MINISTERO DELL'AMBIENTE E DELLA TUTELA DEL TERRITORIO E DEL MARE

COMMISSIONE TECNICA DI VERIFICA DELL' IMPATTO
AMBIENTALE - VIA E VAS

Parere n. 780 del 08/05/2015

Progetto:	Istruttoria VIA Concessione di coltivazione idrocarburi liquidi e gassosi denominato B.C13.AS -progetto Clara Sud-Est. Installazione di una nuova piattaforma a quattro gambe, perforazione di due pozzi direzionali, posa di un fascio di sealine
Proponente:	ENI S.p.A.

CONSIDERATA la seguente descrizione effettuata dalla Società Proponente relativa allo schema di flusso del trattamento delle acque di strato prodotte e scaricate in mare dalla piattaforma Clara SE:

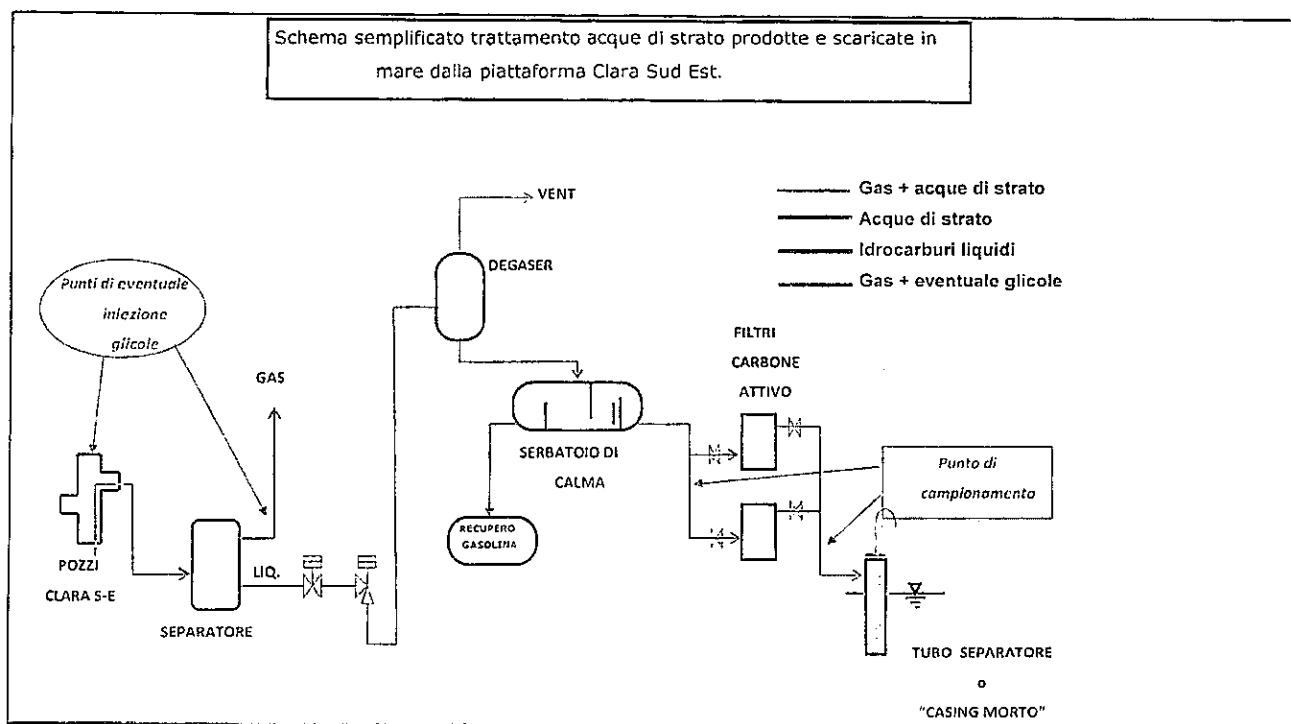
- La separazione del gas, prodotto dalla piattaforma Clara SE, dalla fase liquida verrà effettuata attraverso separatori a gravità che sfruttano il processo fisico di decantazione associato alla diminuzione di velocità della corrente in ingresso ai separatori ed alla differenza di peso specifico tra la fase liquida e la fase gassosa

- La separazione sarà di tipo meccanico senza l'impiego di prodotti chimici
- La fase liquida separata verrà convogliata al sistema di trattamento, composto da due differenti unità: separazione solidi e separazione idrocarburi
